# technické informace

ČÍSLO 32/86

## KONSTRUKČNÍ ZMĚNY

MINIPŘEHRAVAČE TESLA KM 340

ZÁKLADNÍ ZAPOJENÍ

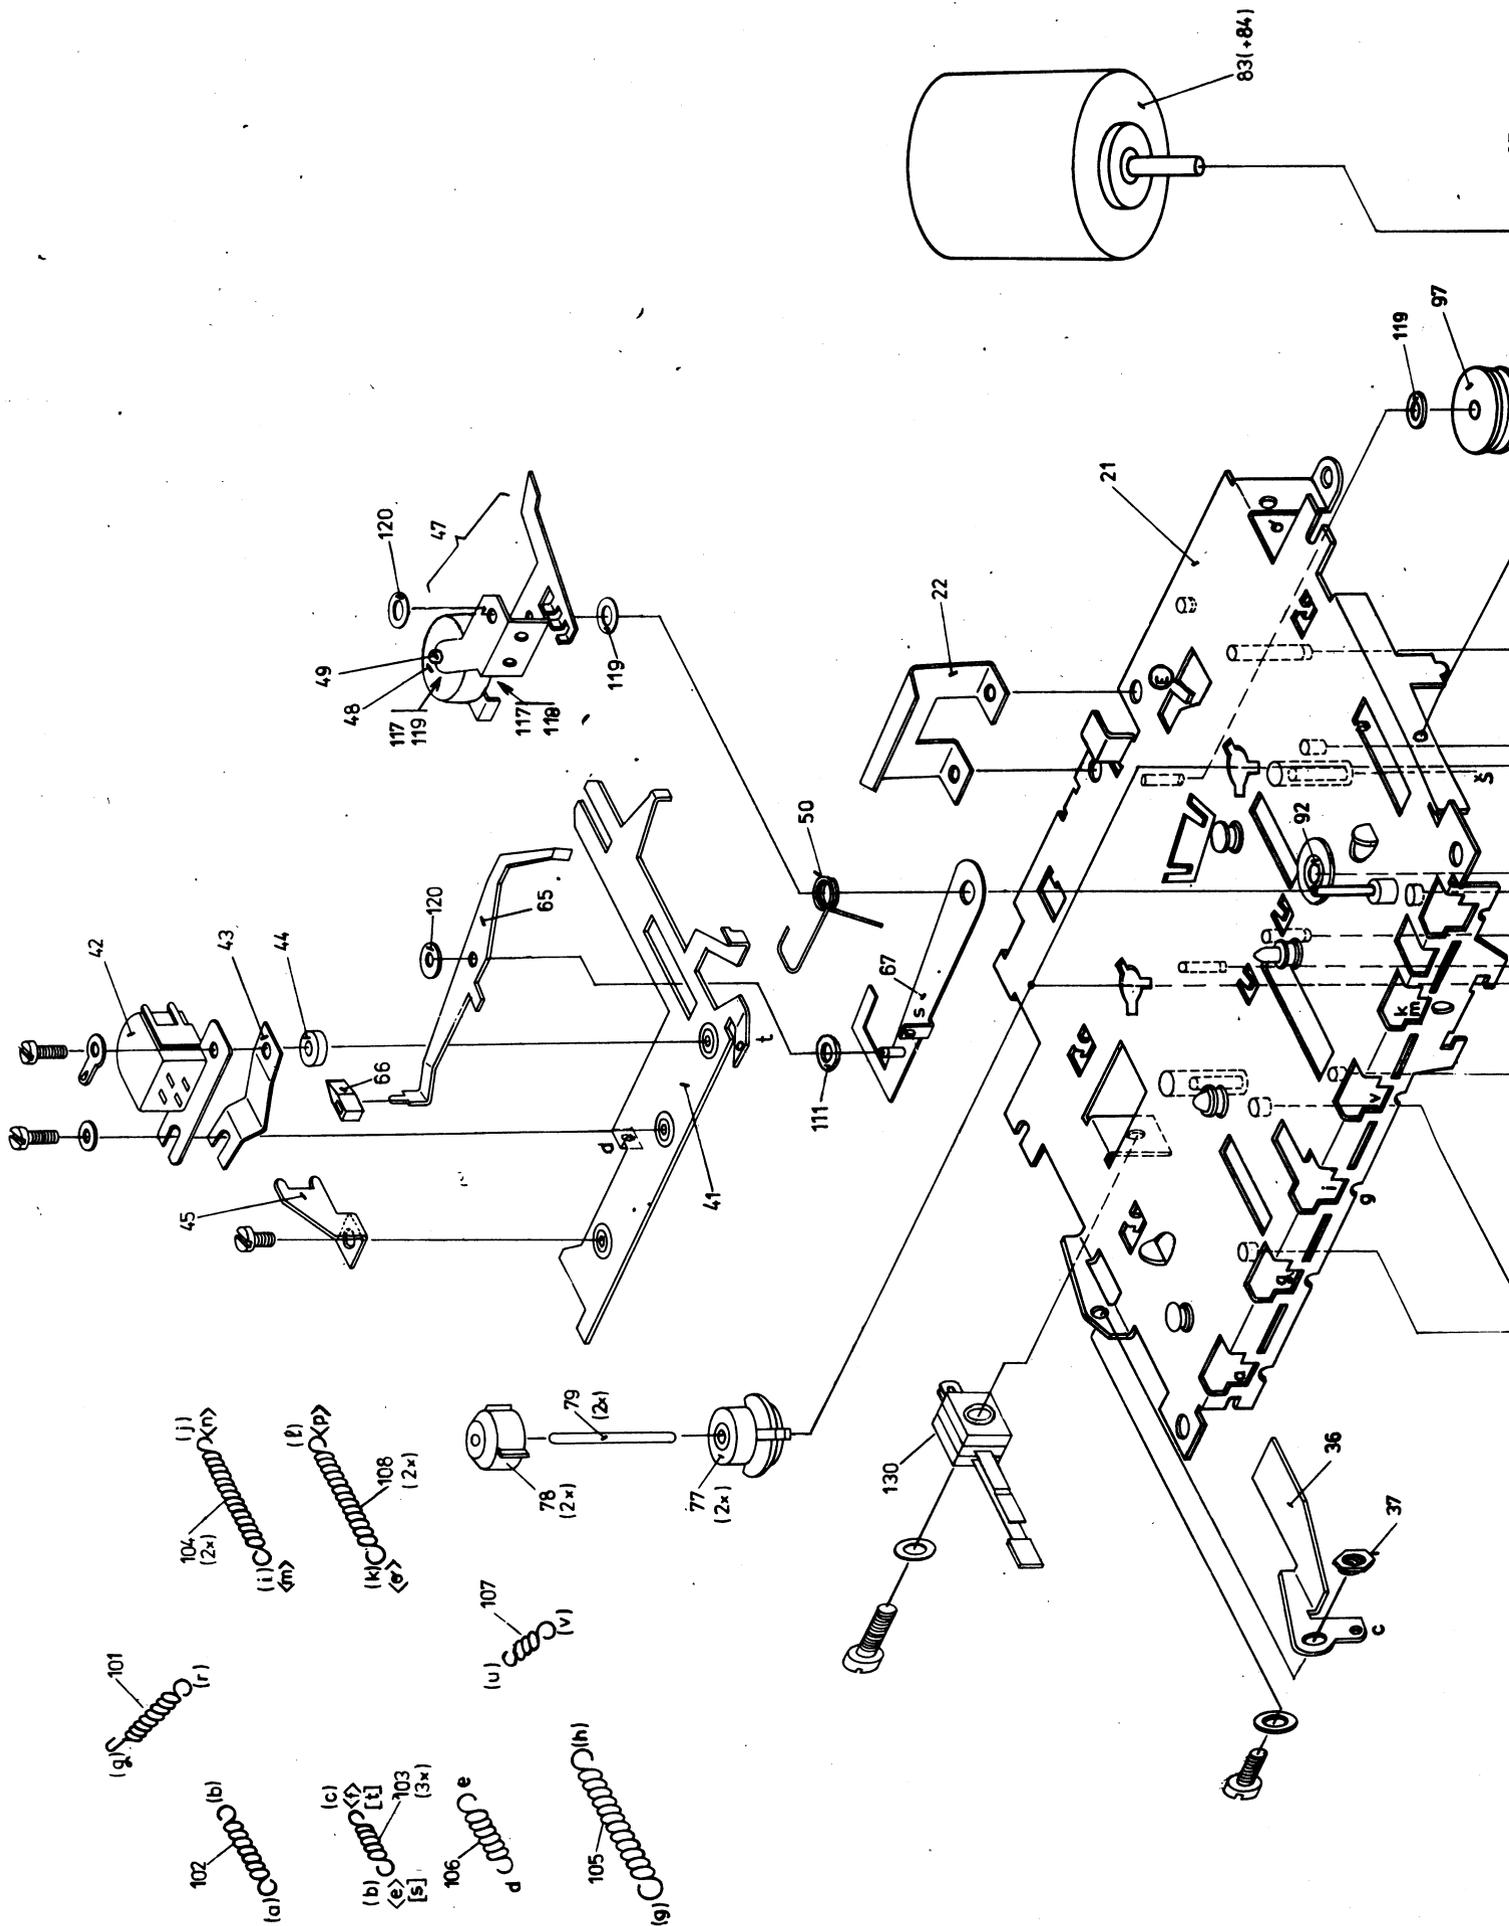
2.1 Přibližně od výr. č. 403000 byl regulační obvod motorku s tranzistory T1, T2 nahrazen dokonalejším regulačním obvodem s integrovaným obvodem IO 3. Tím se také snížila závislost spolehlivého rozbíhání motorku na stavu napájecí baterie. Doplnovací odpor R7 může mít hodnotu 560, 430, 360, 300, 270, 240, 220 nebo 180 Ω. Při výběru se postupuje od nejvyšší hodnoty, až motor přestane mít kmitavý chod a hodnota kolísání rychlosti posuvu pásku bude v povolených mezích.

2.3 V průběhu výrobní série byla v obvodech regulátorů hlasitosti u odporu R107 (R207) změněna hodnota z 18 k $\Omega$  na 22 k $\Omega$  a u R114 (R214) z 18 k $\Omega$  na 22 k $\Omega$ . Změna sledovala spolehlivější dosažení předepsané citlivosti reprodukčních řetězců a ze servisního hlediska není podstatná.

Rozložení znázornění mechaniky KM 340

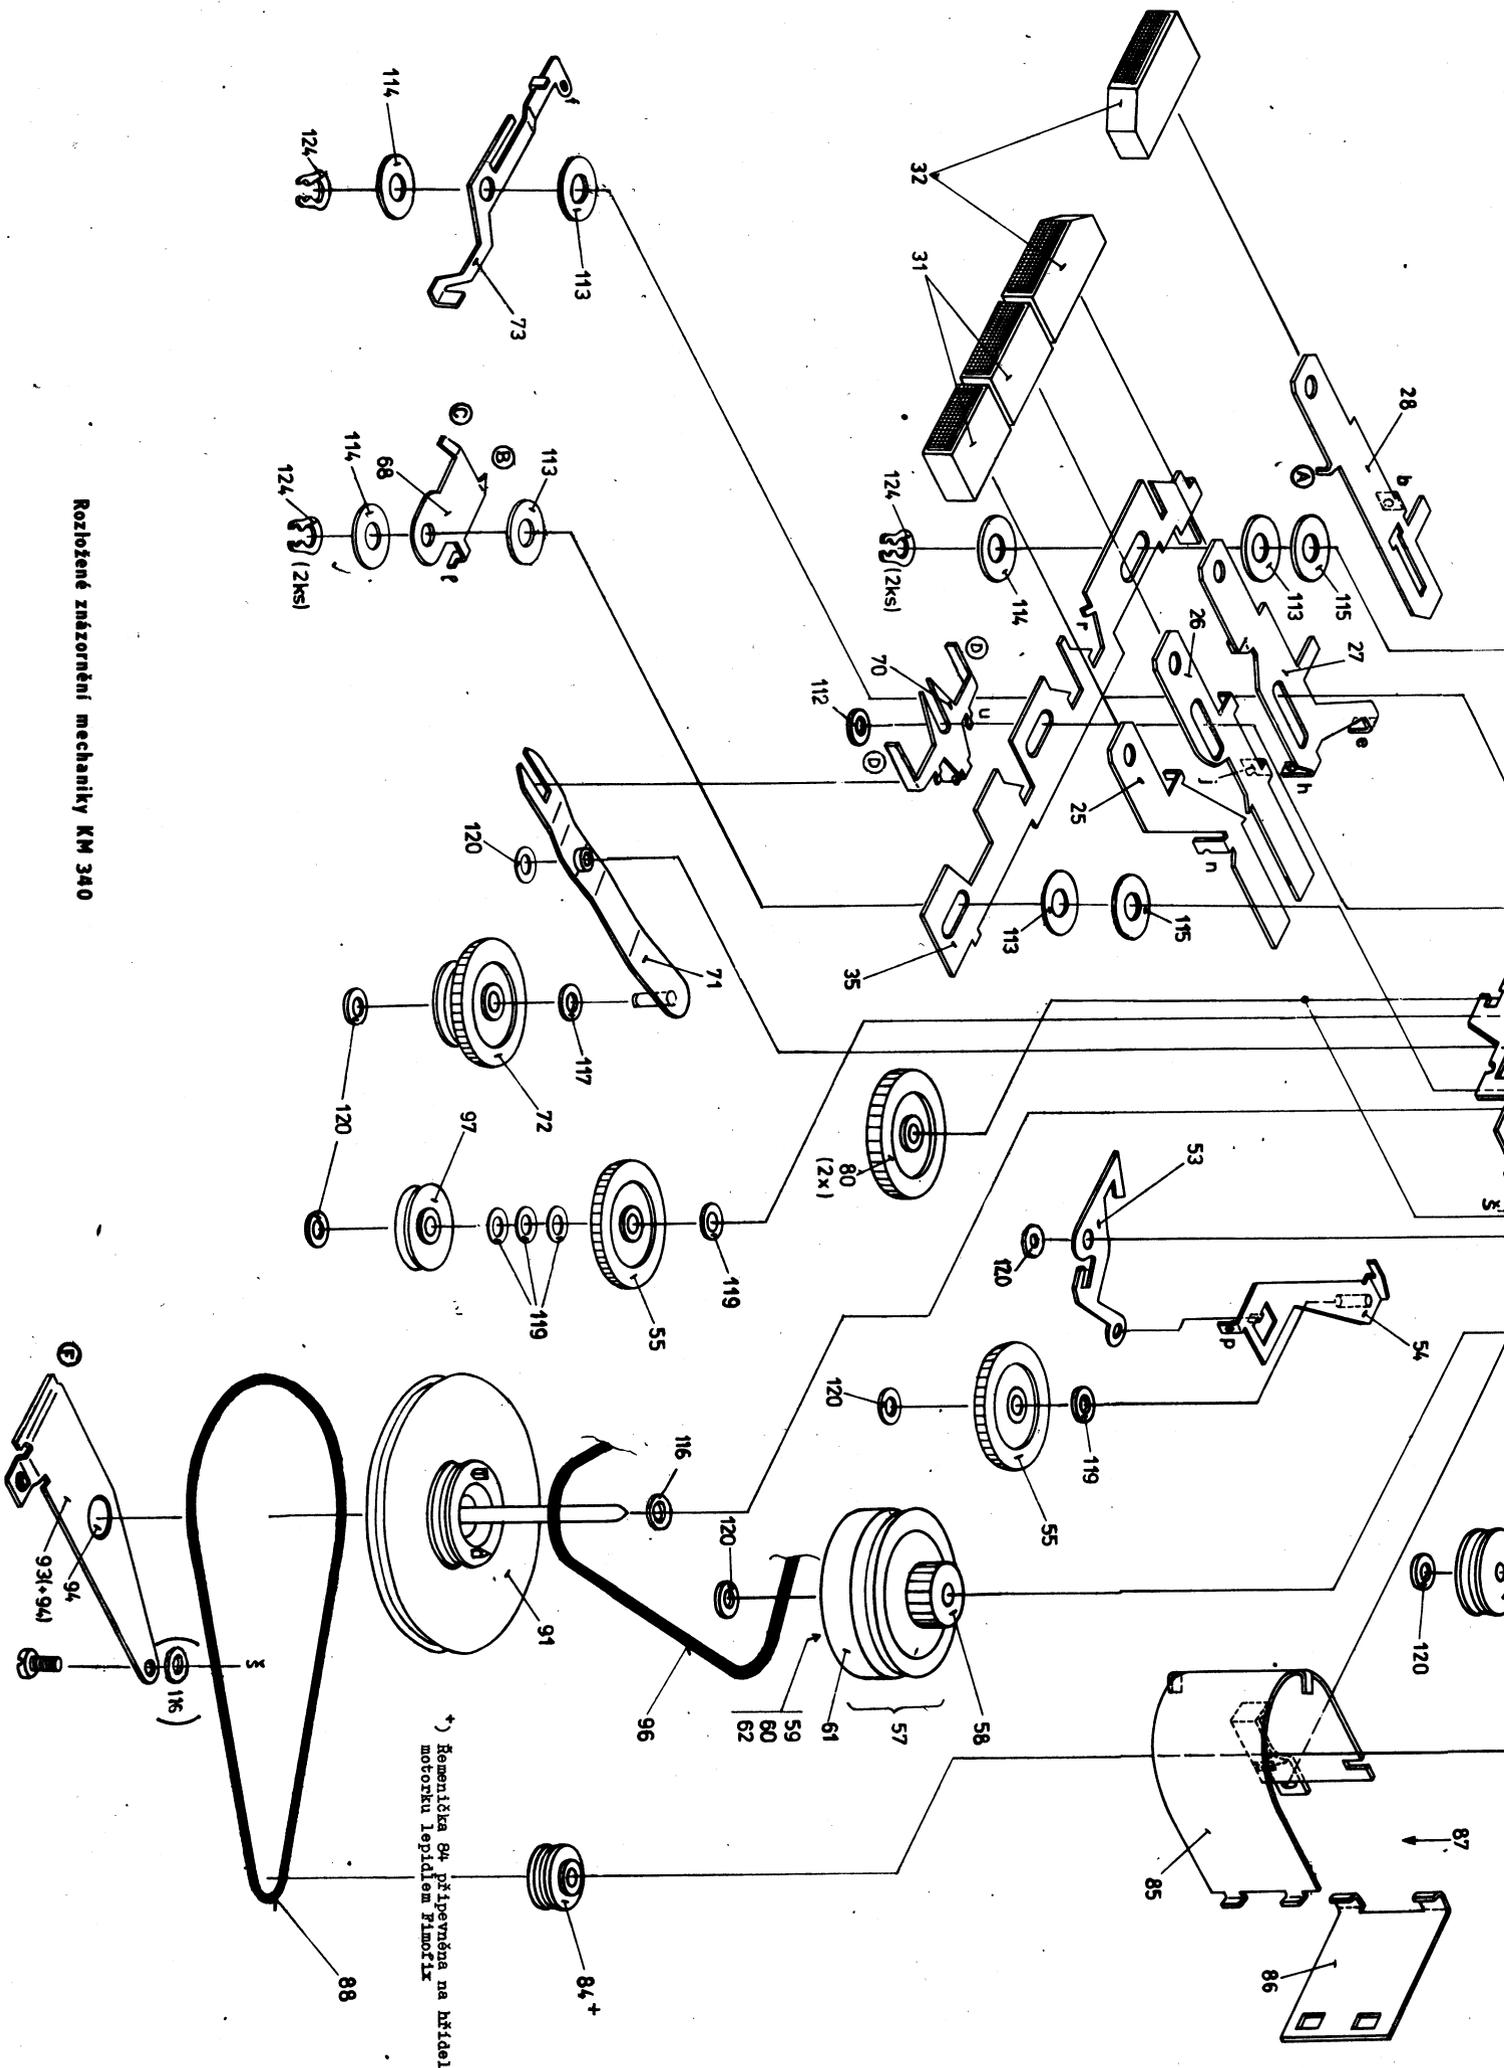
V souvislosti s výskytem závady zablokování mechaniky byly přibližně od výr. č. 407450 zavedeny následující konstrukční úpravy:

- u táhla STOP 2PA 189 71 (pol. 28) byla zúžena a zkosená vybavovací patka ④;
- u kulisy koncového vypínání 2PA 947 35 (pol. 68) byl mírně vyhnut kosý i pravouhý praporek (⑥, ⑦) ve směru závěsu pro pružinu;
- u kulisy 2PA 504 17 (pol. 70) byla sklopena křídélka ⑧ o 90°;
- pro fixování kulisy (pol. 70) byla nahrazena původní zajišťovací podložka pol. 120, podložkou 2PA 413 00 o větším vnějším průměru (nová pol. 112);
- mezi páku koncového vypínání pol. 67 a panel hlav pol. 41 přistoupila bronzová podložka 2PA 067 68 (nová pol. 111).

U podpěry novějšího provedení je konec pro zavlékání do šasi ⑨ vyhnut o 0,6 mm.

Pro vymezení nezbytné axiální vůle setrvačnicku cca 0,1 mm se v případě potřeby použije podložka pol. 116 nebo 118, vložená mezi podpěru a upevňovací sloupek.

DESKA ZESILOVAČŮ

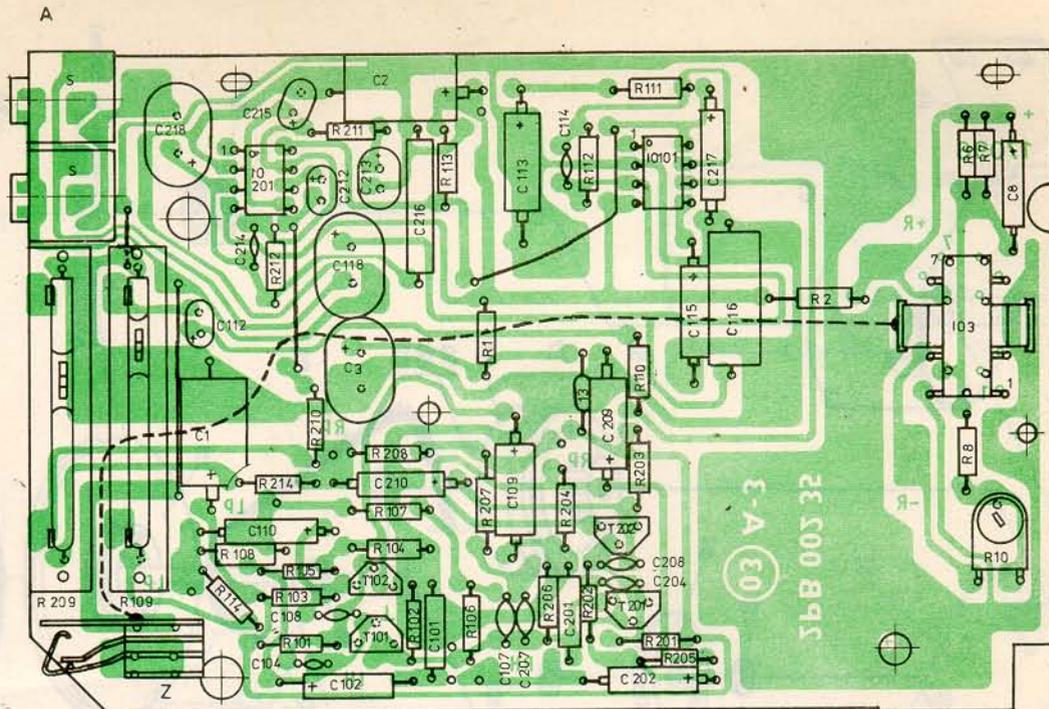
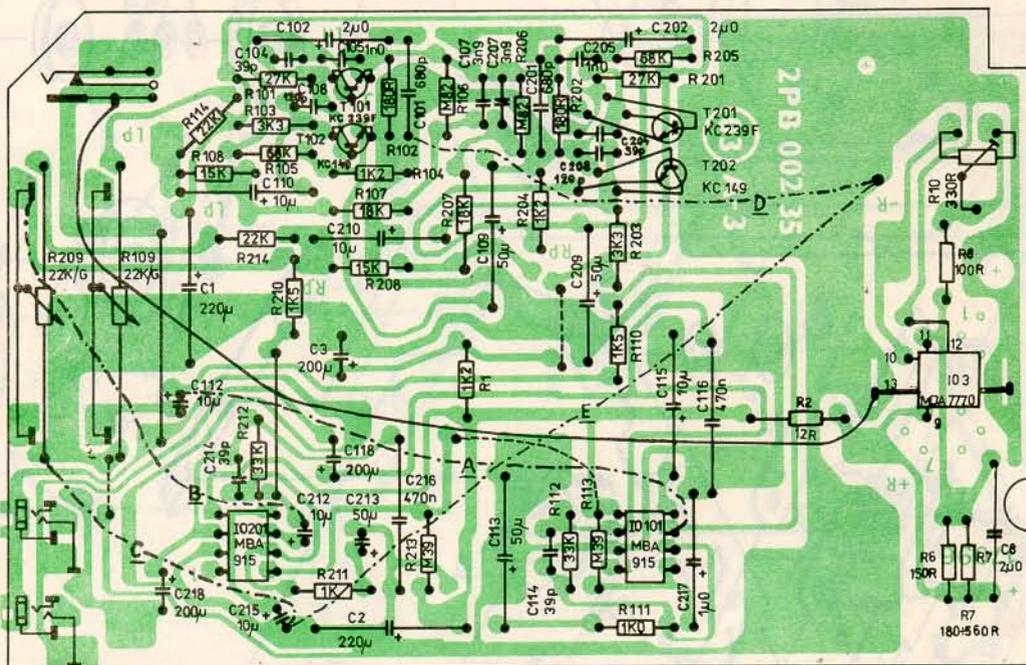
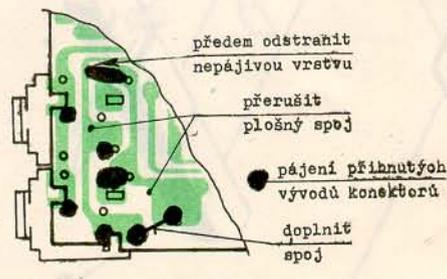
Po této změně je na desce zesilovačů změnové označení ⑩ A-3 a pro administrativní odlišení dostala kompletní deska nové typové označení 2PK 054 09.

2.2.1. Po výr. č. 401000 byla na straně folie u desky zesilovačů zavedena doplnovací drátová spoj od záporného pólu přípojky pro vnější napájení k napájecímu bodu pro záporný vývod motorku. U pozdějšího provedení dle 2.1 vede spoj k místu připájení chladicího křídélka integrovaného obvodu IO 3 (vývod č. 13) k zemnici folii.

2.2.2 Po zavedení nové regulace dle 2.1 byl pro další omezení rušení od motorku dodatečně zaveden filtrační odpor R2 (12 Ω) do kladné větve napájení zesilovačů. Odpor je na místě původní drátové spojky mezi plošnou spojí od uzlu +C8, R6, R7, 9IO 3 a plošnou spojí od uzlu R113, 4IO 101, R1, +C2. Je vhodné zavést toto opatření příležitostně i u předchozích přeřvačů. U přístrojů s deskou zesilovačů dřívějšího provedení (se změnovým označením ⑪ A-2 nebo ⑫ A-1) musí být současně s náhradou drátové spojky mezi větví +C8 a větví +C2 zmíněným odporem přepájen kladný napájecí přívod (červená spoj od pérového svazku) z větve +C2 na větev +C8 (odpor nesmí omezovat napájení regulačních obvodů!).

2.2.3 V případě potřeby lze jako další odrušovací opatření při servisu zavést na desku zesilovačů (ze strany folie) 5 přídavných drátových spojů A až E. Spoje mají být přímé (co nejkratší). Jejich umístění na desce je naznačeno č e r c h o v a n ě v obrazové příloze (u pohledu ze strany spojů). Zkratování oddělovacích odporů R110, R210 způsobené spoji A, B není na závadu. Způsob zavedení přídavných spojů je u všech provedení desek zesilovačů stejný.

2.4 Přibližně od výr. č. 417000 skončilo používání dovozních sluchátkových konektorů a byly zavedeny tuzemské konektory s odlišným uspořádáním vývodů, které si vyžádalo změnu otvorů, spojového obrazce a obrysu u desky zesilovačů. Po této změně je na desce změnové označení  $\textcircled{04}$  A-4. Úprava desky v oblasti konektorů po změně je patrná z pohledů B na obrazové příloze. Na pohledech C je pro servisní případ potřeby naznačen způsob náhrady dovozních konektorů tuzemskými i na dřívějších deskách (tj. se změnovým označením  $\textcircled{03}$  A-3 nebo  $\textcircled{02}$  A-2).

- A ... provedení s novou regulací motoru (změnové označení desky 03 A-3)
- B ... provedení se sluch. konektory TESLA (změnové označení desky 04 A-4)
- C ... úprava pův. desky pro konektory TESLA
